# SERVICE TECHNICAL news

STN - WM – 0806.1R - RU

Title : Повышенный шум и свист при отжиге, следы резиновой крошки на белье

Стиральные машины производства ЗАО «Индезит Интернешнл» (Липецк) серий WIXL, WIXE (бак 46 литров)

Рис1

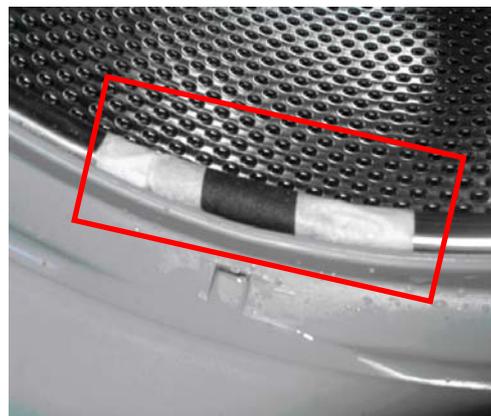
Возможно нарушение размерной цепочки приводящее к контакту уплотнительной резины (манжеты люка) и барабана. Дефект характеризуется повышенной шумностью при отжиге и наличием резиновой стружки в барабане и на манжете.

Необходимо закрепить на бортике барабана с помощью скотча кусочек наждачной бумаги №180-240 (см. Рис1). Запустить машинку (без белья) на цикле «Центрифуга» - наждак при этом должен счищать бортик резинового уплотнителя, находящийся между барабаном и баком. После окончания цикла снять наждачную бумагу вместе со скотчем и тщательно очистить бортик барабана от следов скотча и резиновой стружки, например, протерев салфеткой. Сделать один цикл работы машинки в режиме «Полоскание» для удаления из бака резиновой стружки. Проверить работу машинки на цикле «Центрифуга», при наличии проблемы (шум, касание уплотнителя) повторить операцию (но не более 2-х раз).

Начиная с серийного номера **80623xxxx** внесены изменения в технологический процесс, увеличивающие гарантированный зазор до 1,5-2,0 мм

При невозможности проведения ремонта непосредственно у потребителя, необходимо заменить манжету код C00111416 DOOR SEAL D=30-30 CM. **ВАЖНО: Перед установкой новой манжеты требуется провести её доработку в СЦ по методике, описанной выше, установив её на машину с зазором 1мм и менее**
